AVVISO DI SICUREZZA URGENTE

Nome prodotto: **Pompa a siringa Alaris™/Asena™ GS, GH, CC, TIVA, PK, Enteral**

Identificatore FSCA: **RA-2018-03-01**

Data: **giugno 2018**

Figura 1: posizione della piastra posteriore e della molla S5 sulla pompa a siringa Alaris.

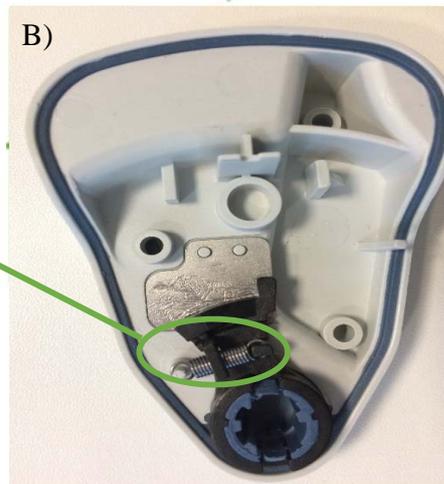
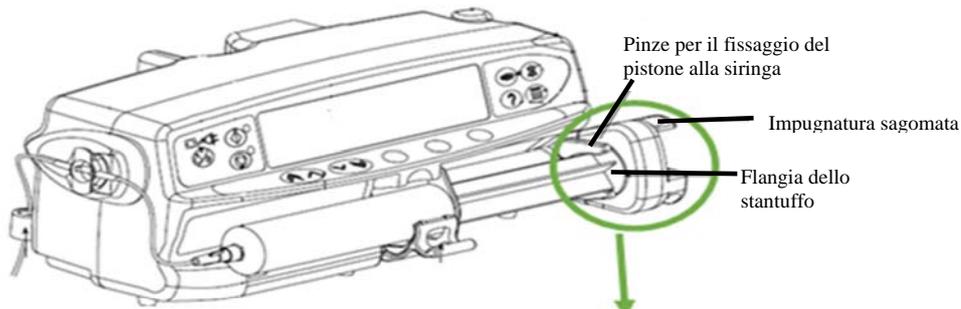
BD sta intraprendendo un'azione correttiva sulle proprie pompe a siringa Alaris™/Asena™ volta a sostituire il design della molla di azionamento della piastra delle pinze (S5) con un nuovo design migliorato, situato nella piastra posteriore del porta-stantuffo, come mostrato in Figura 1 A) e B). Tale azione viene intrapresa al fine di migliorare le prestazioni e l'affidabilità della molla S5, per ridurre il rischio di danni ai pazienti. Questa azione correttiva annulla la sostituzione della molla S5 della pompa a siringa Alaris™/Asena™, FSN RA-2017-02-02, emessa a marzo 2017.

BD ha rilevato che la molla (S5) di azionamento delle pinze può rompersi e potrebbe impedire alle dita delle pinze di fissare lo stantuffo della siringa nel meccanismo del porta-stantuffo, provocando la formazione di un piccolo spazio tra la flangia dello stantuffo e il meccanismo guida della siringa. Vedere Figura 1.

A) Nuova molla (SKU 1000ME02157)

B) Nuova piastra (SKU 1000SP02113)
